Vác Város Polgármestere

K I V O N A T

Tárgy: Településrendezési eszközök – beérkezett módosítási kérelmekkel kapcsolatos előzetes döntések

Tárgy: Vác Város hatályos településrendezési tervei 2. eseti módosítása - 2024. július

Szabályozási terv javaslat a Kertvárosi sor végén

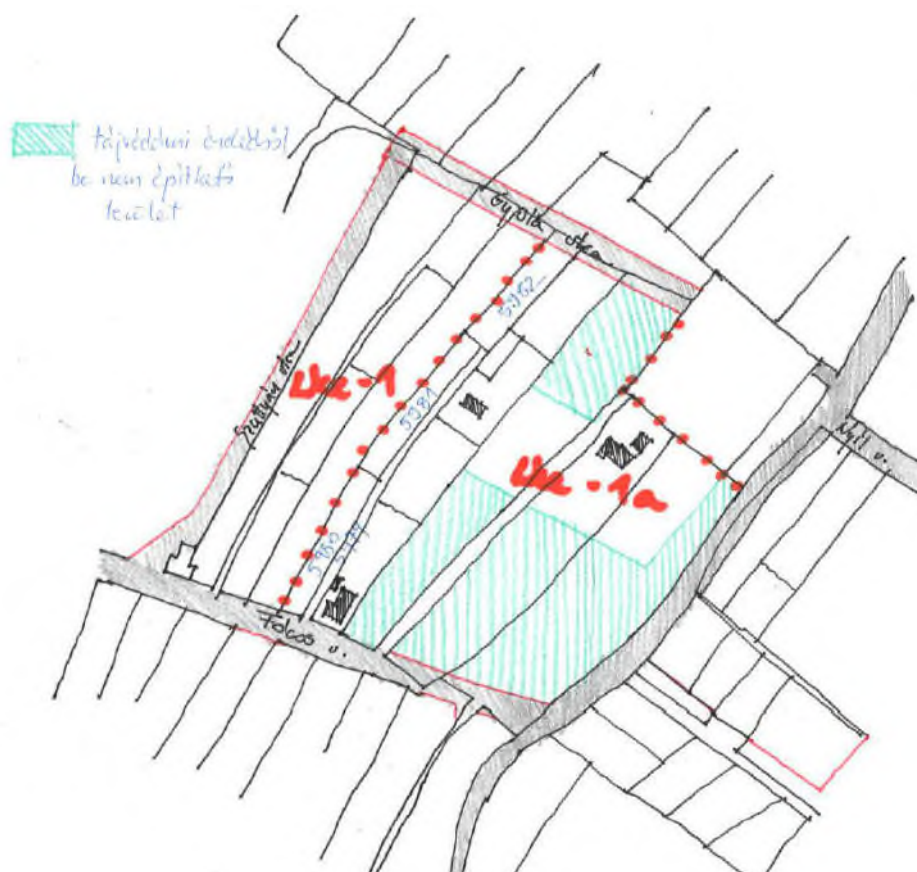
- Elővásárlási jog bejegyzése az 5741 hrsz állami tulajdonú tanya besorolású ingatlanra, út fejlesztése céljából, valamint a 3780 hrsz-ú ingatlanra, a levéltár bővíthetősége érdekében.
- A 381/30 hrsz területen tervezett út nyomvonalkorrekciója a határozat mellékletét képező nyomvonalon,
- Fokos utcai tömbben a határozat mellékletét képező javaslat alapján a meglévő zöldfelület védelme érdekében a szabályozási vonallal jelölt útszélesítés törlése, megtartandó zöldfelület jelölések, és Lke-1a építési övezet kijelölésre kerüljön,
- Lakásonként 4 m²-es kerti eszköz tároló létesítése legyen előírás
- Az épületszám korlátozásba (HESZ 26.§ (3)) ne számítson bele a kerti eszköz tároló építménye és a terepszint alatti mélygarázs építménye

Szabályozási terv javaslat a Fokos utcai tömbben – csökkentett verzió

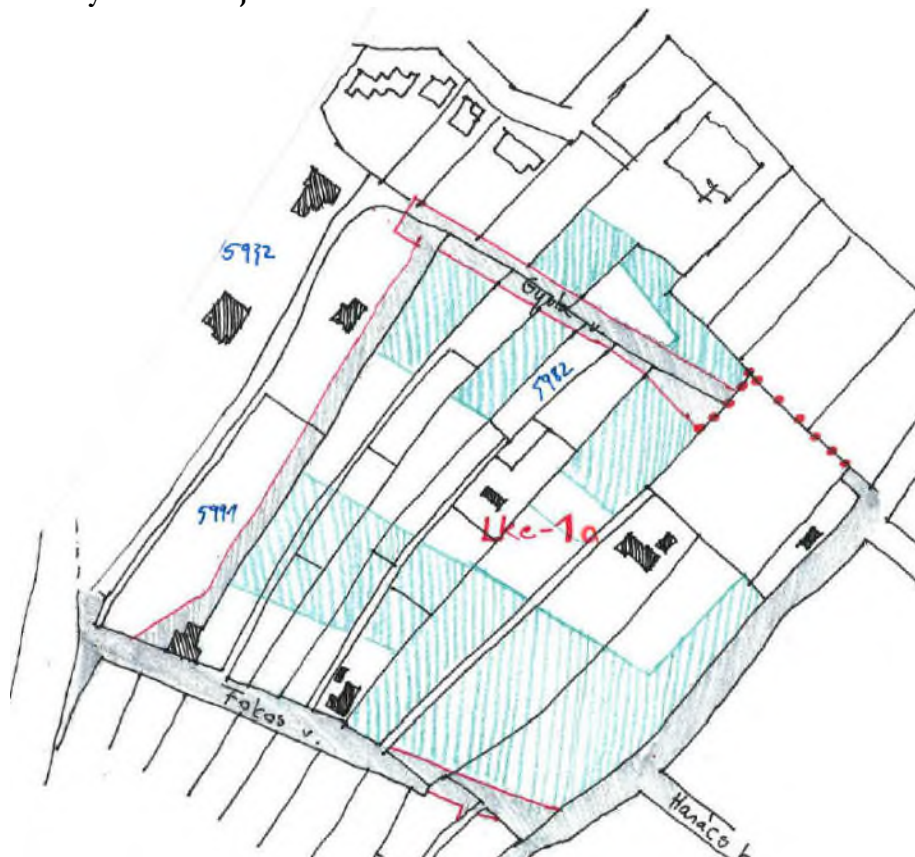
- Fokos utcai tömbben zöldfelületi jelölés, útszélesítés korrekció törlése és lakásszám korlátozás bevezetése
- lakásonkénti kerti eszköz tároló létesítési kötelezettség

Használati megosztás vázlata		méretarány: 1 : 1000
Vác 20717/1, :/7 és 074/30 hrsz. –ú földrészleteken út kijelölése		alapszint: Balti vetület: EOVI
Posta Botond földmérő		készült: 2024. 08. 25.

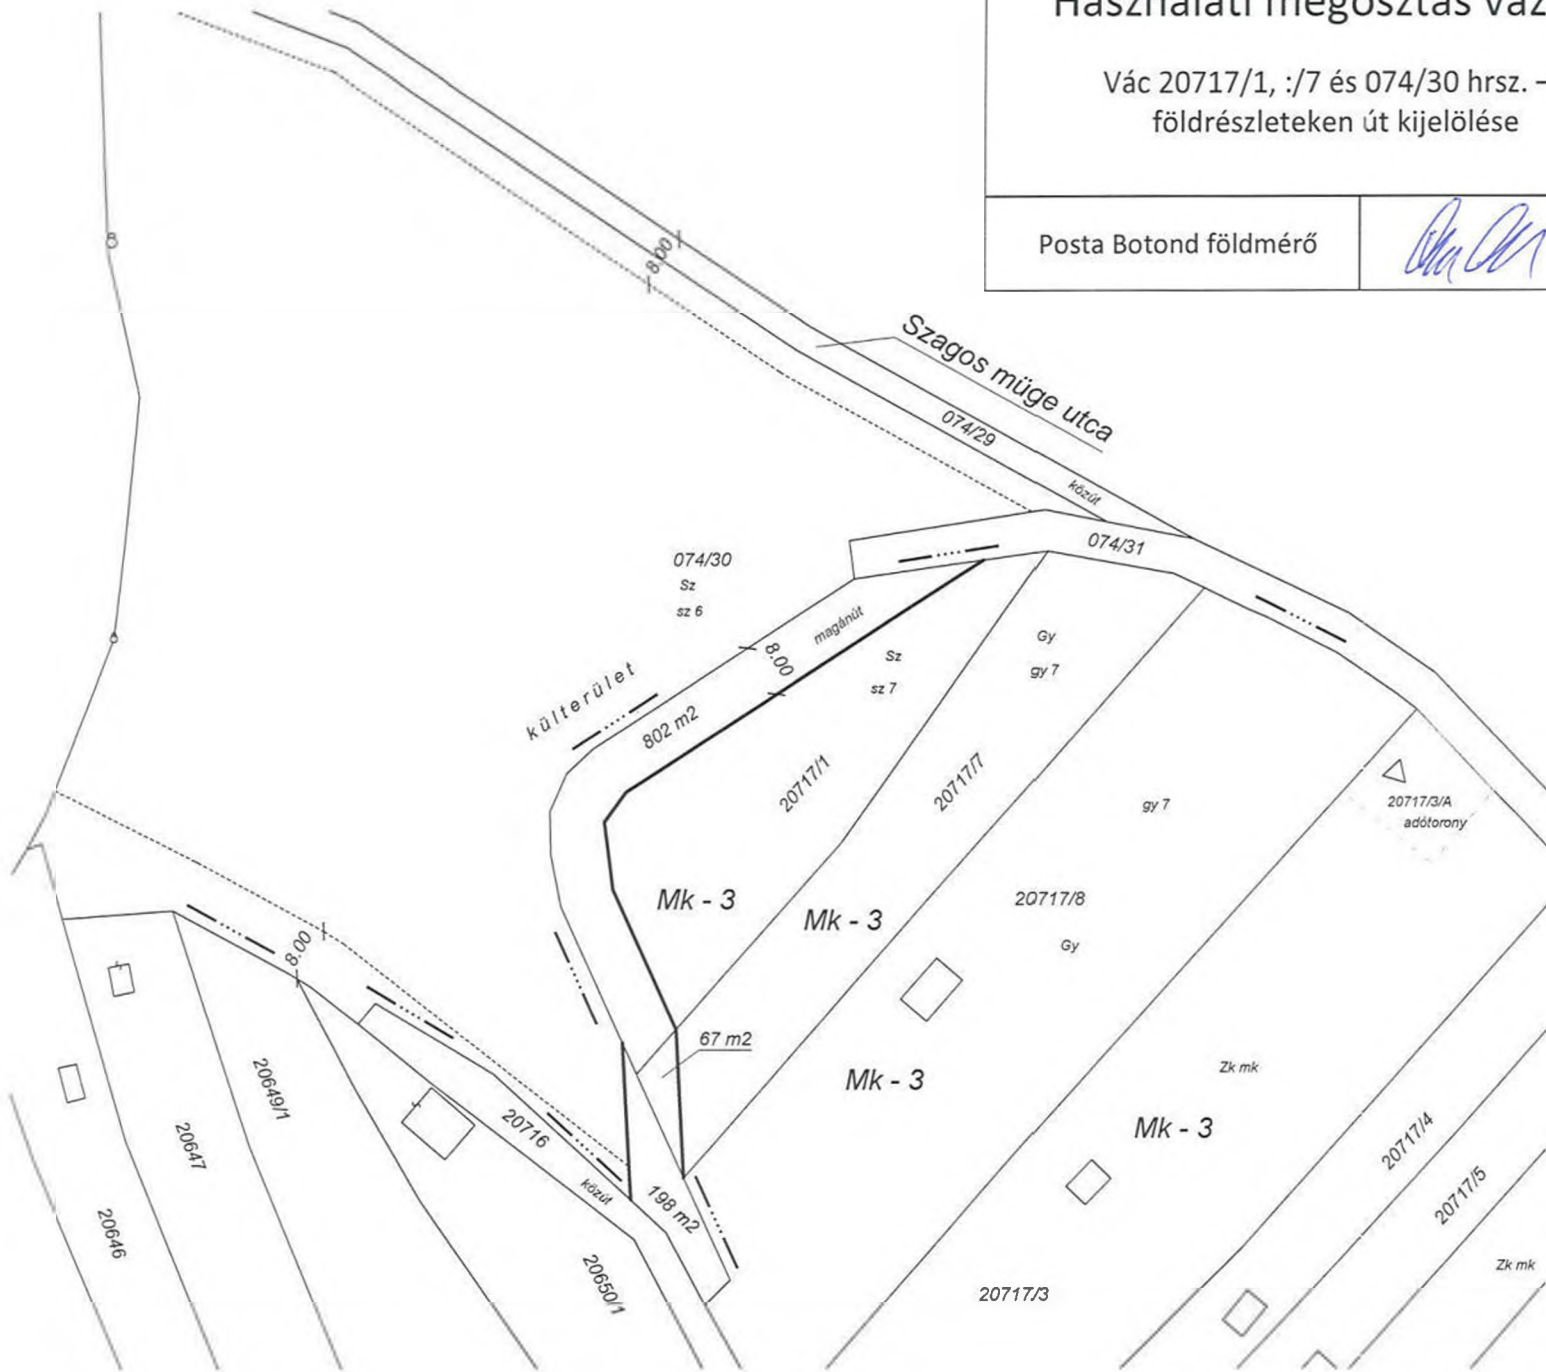
1. Vác Város Önkormányzat Képviselő-testülete a 20171/1 és 20171/7 hrsz. terület módosítását a határozat mellékletében szereplő, Posta Botond által készített használati megosztás alapján befogadja, és ezt a módosítást a HÉSZ 2. módosítási csomag egyszerűsített eljárásába beintegrálja.
2. Vác Város Önkormányzat Képviselő-testülete a Kérelmezővel településrendezési szerződést köt.

ALTÁNUT út TERVEZETT SZABÁLYKOZÁSA

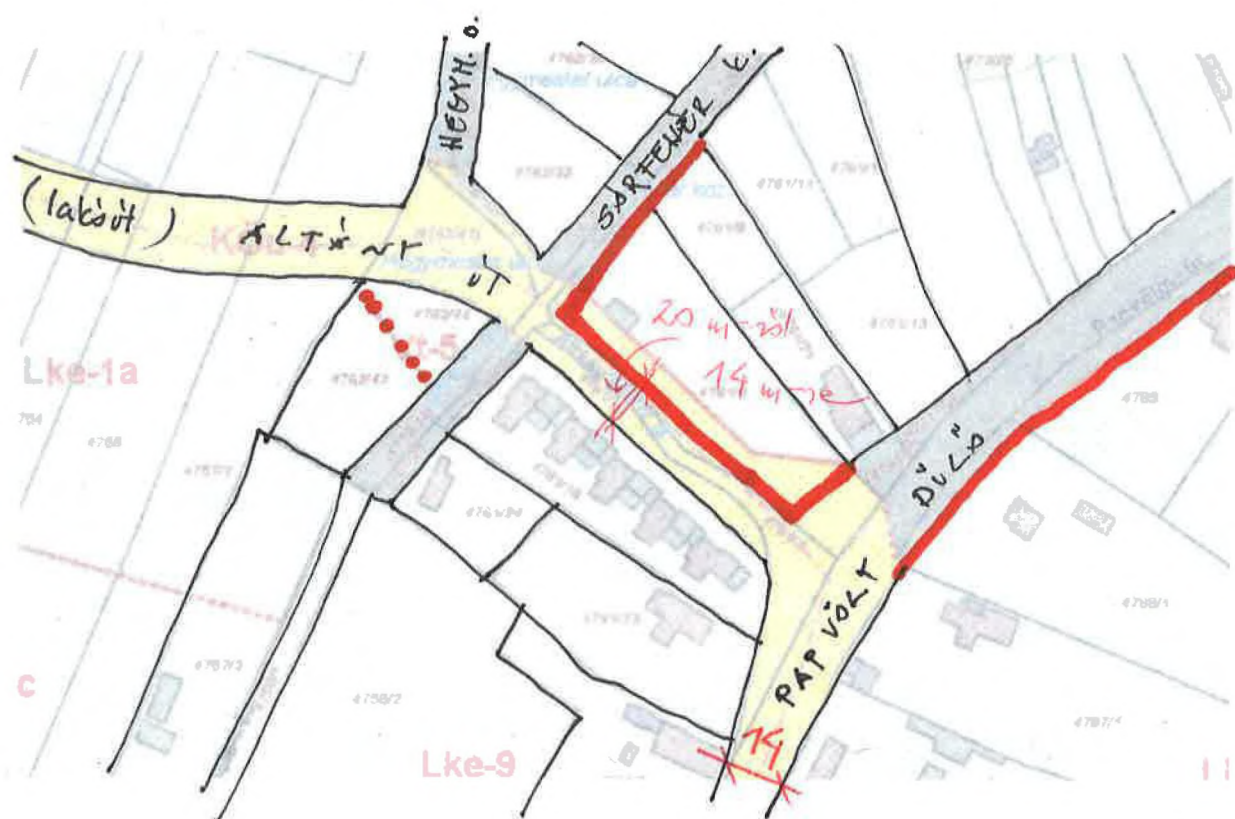
Vác Város Önkormányzat Képviselő-testülete az **Altány út északi és déli végét** a határozat mellékletében szereplő szabályozási javaslat alapján a HESZ 2. módosítási csomag egyszerűsített eljárásába beintegrálja azzal, hogy az Altány út gyűjtőút helyett lakóúttá válik.
